Zlepšení kvality vod horního povodí řeky Moravy - II. fáze

změnový list č.		Datum předložení	2 9. 09. 2015
Ev.č.	ZL-109-S-Š-SO 2.006	Datum schválení	2 10. 2015
Objednatel	Vodohospodářská zařízení Šumperk, a.s., Jílová 6, 787 01 Šumperk		
Správce stavby	Sdružení API-VRV, vedoucí partner API spol. s r.o., Palackého 12, 150 56 Praha 5		
Zhotovitel	IMOS Brno, a.s., Olomoucká 174, 627 00 Brno		
Změnový list předkládá:	zhotovitel		
Charakter změny:	Práce neobsažené v ZDS xx)		Oprava položek dle skutečnosti
Stavba / objekt / úsek:	2. Město Šumperk / SO 2.006 - LOKALITA 6 - POD SENOVOU		
<u>Specifikace změny:</u> Při realizaci stoky Pod Senovou, v místě rekonstrukce šachty 1363, bylo zjištěno, že potrubí stávající stoky (ve směru toku) v navazujícím úseku pod šachtou je značně porušené (zborčené potrubí – viz fotodokumentace z kamerové prohlídky). Zhotovitel navrhuje v tomto případě vyměnit potrubí v nezbytném rozsahu (přibližně 30 m) a současně provést odbočení pro přilehlý rodinný dům.

Iniciační dopis ID-109-S-Š-SO 2.006 - LOKALITA 6 - POD SENOVOU - výměna potrubí v délce

Příloha č.2 ke změnovému listu č. ZL-109-S-Š-SO 2.006

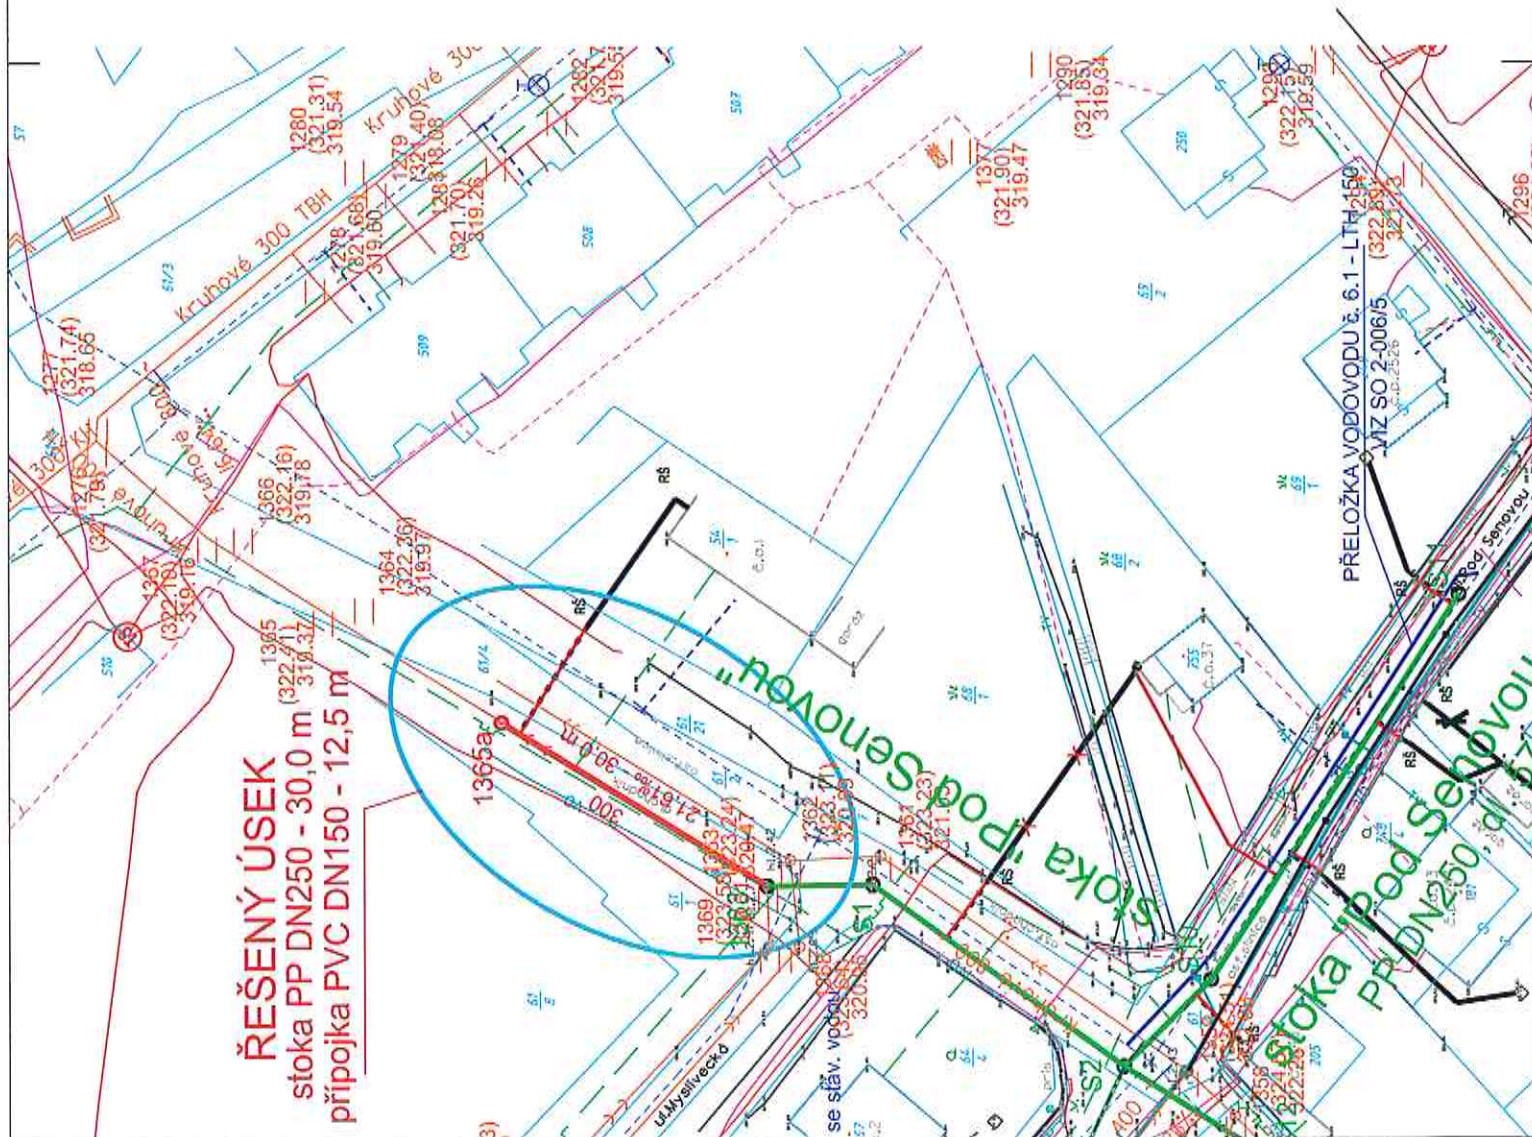
stoka PP DN250 - 30,0 m
přípojka PVC DN150 - 12,5 m

UPOZORNĚNÍ:

PŘED ZAHÁJENÍM STAVBY NUTNO VYTYČIT PLYNOVOD!!!!

ZÁKRES PRAVDĚPODOBNĚ NEODPOVÍDÁ SKUTEČNOSTI - PLÁNOVANÁ PŘELOŽKA
U ŠACHTY 1363 NEBYLY POTŘEBA

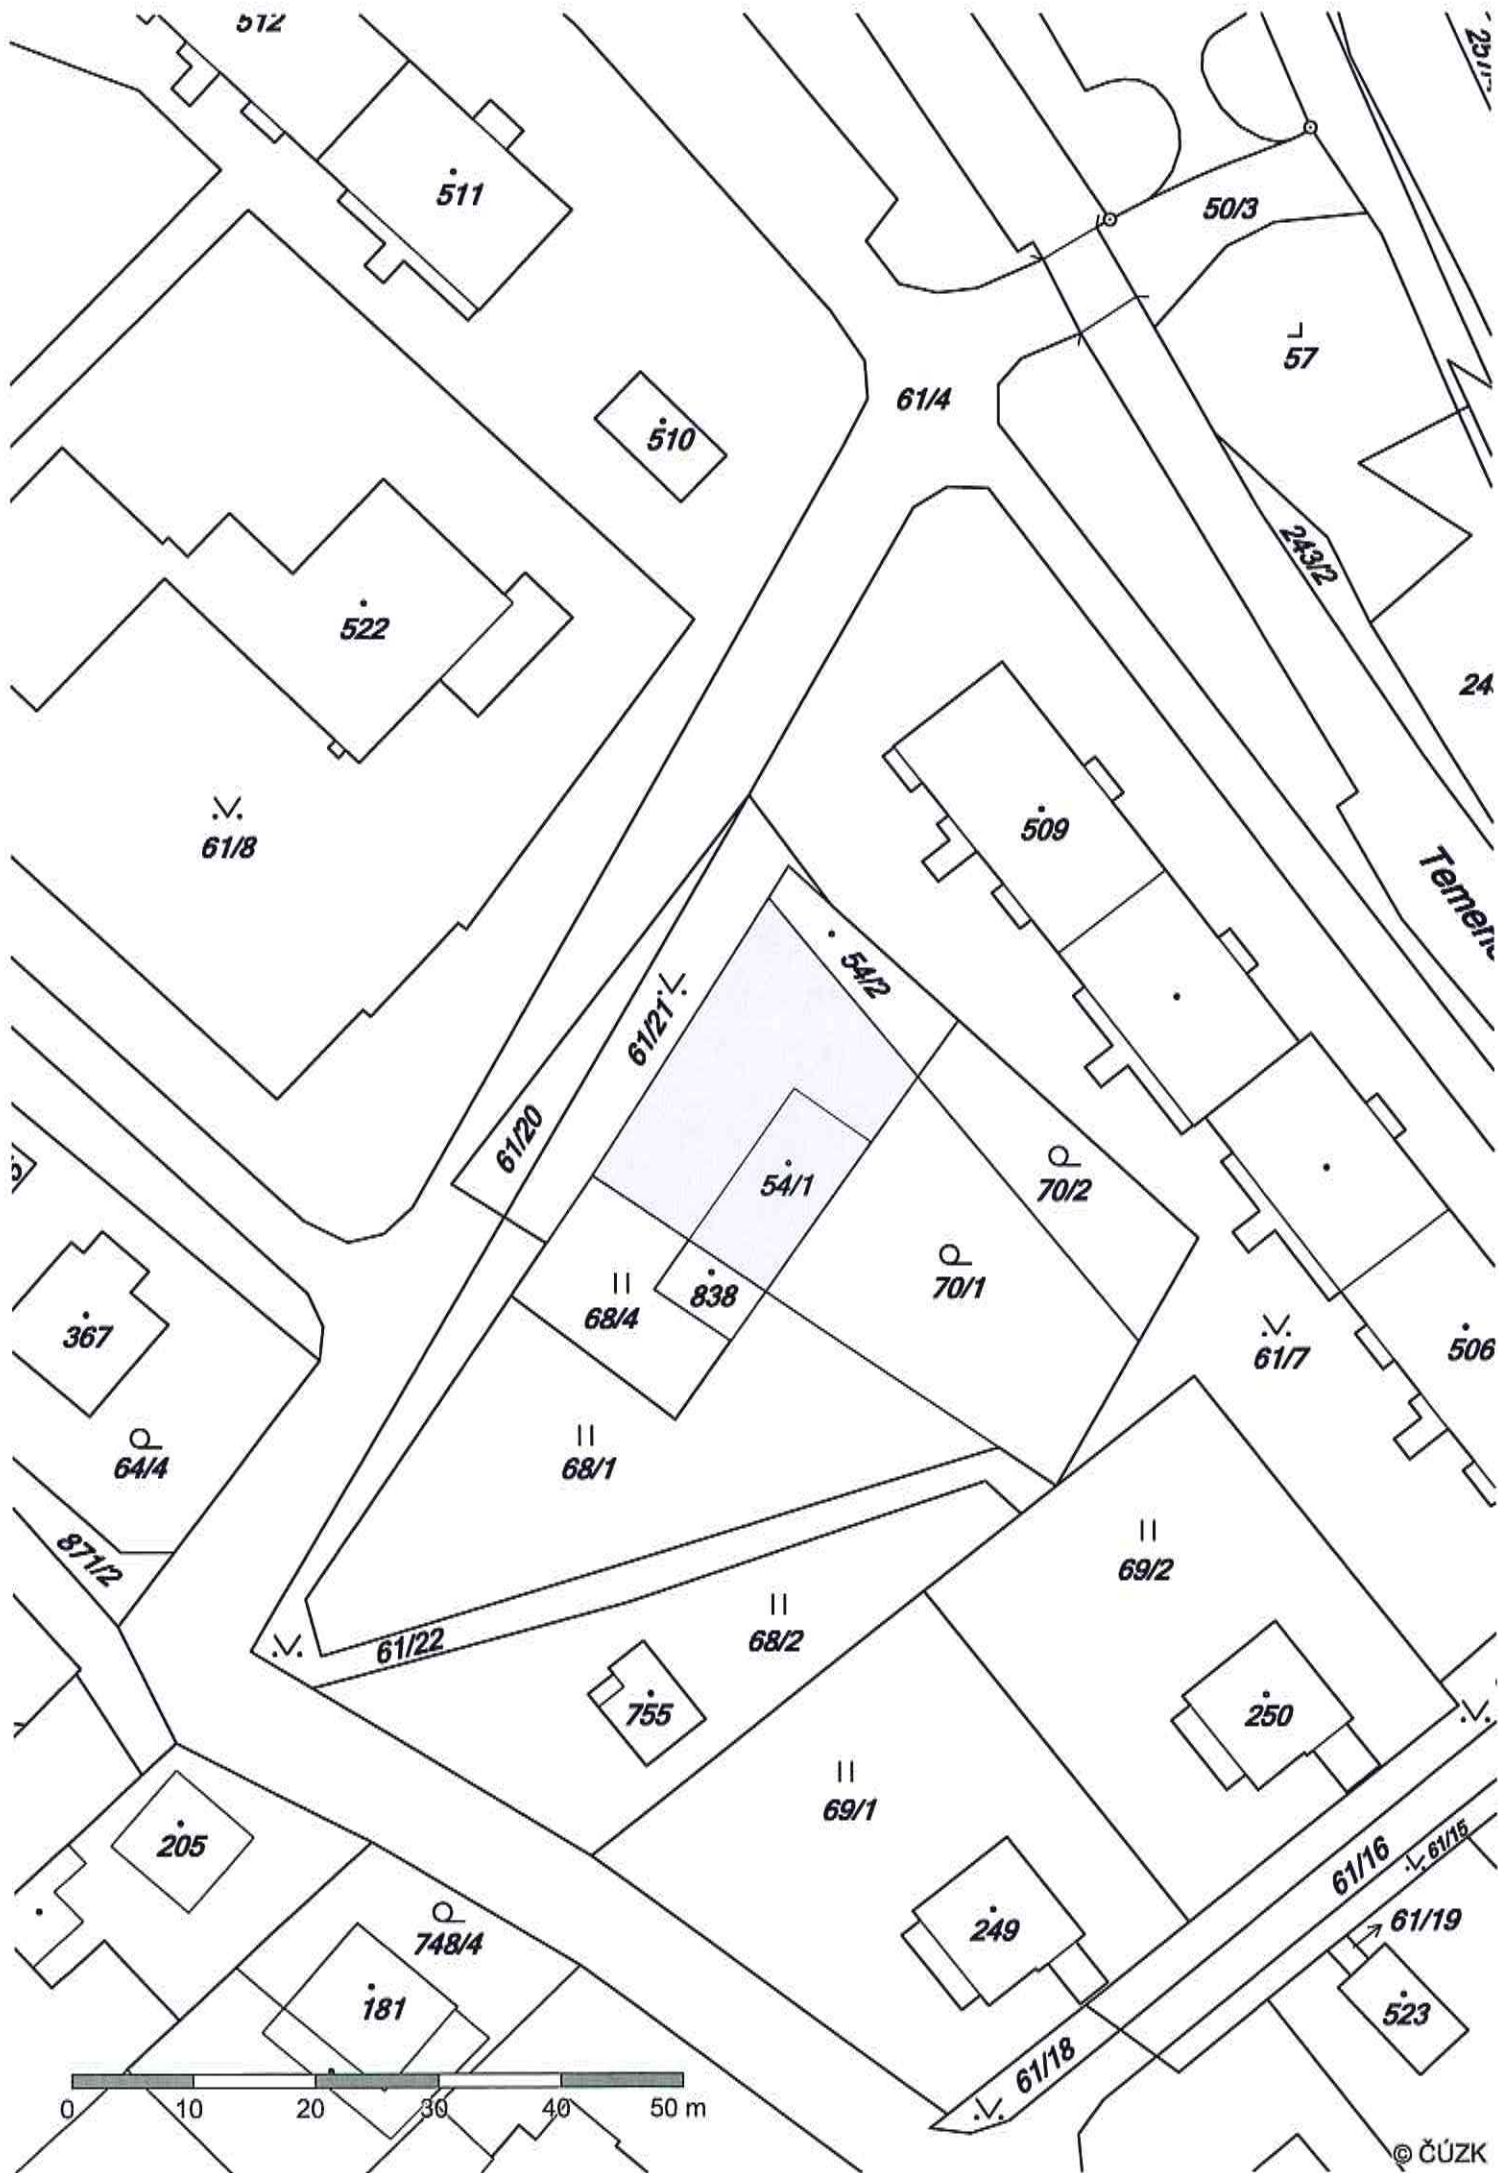
PŘED ZAŘEŠENÍM STAVBY NUTNO VYTÝČIT PLYNOVOD!!!
ZÁKRES PRAVDEPODOBNĚ NEODPOVÍDÁ SKUTEČNOSTI - PLANOVANÁ PŘELOŽKA
U ŠACHTY 1383 NEBYL POTŘEBA.
